改善箇所説明図

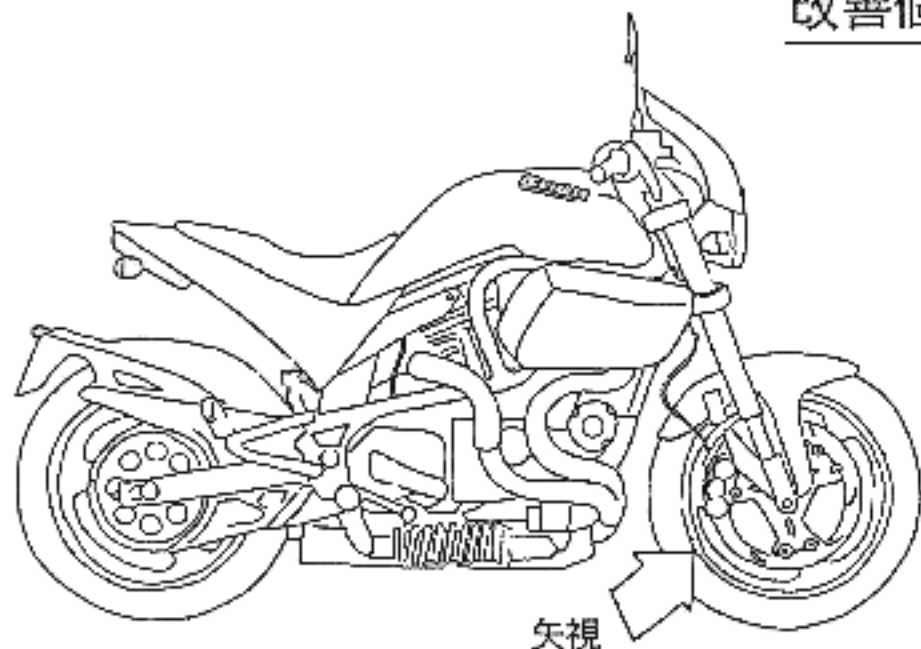
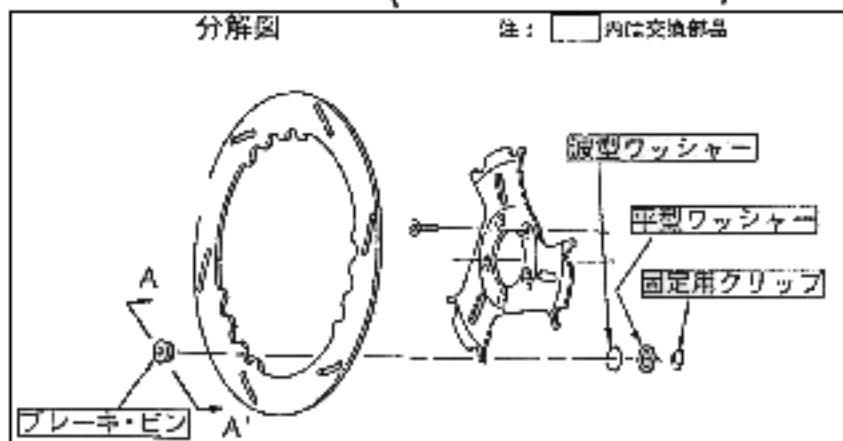
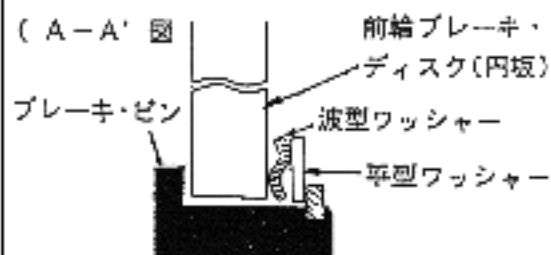
基準不適合発生箇所

固定用クリップが外れて
ブレーキ・キャリパ(制動
のブレーキ・ディスクをは
さむ部位)と接触する。

注: □内は交換部品

改善後
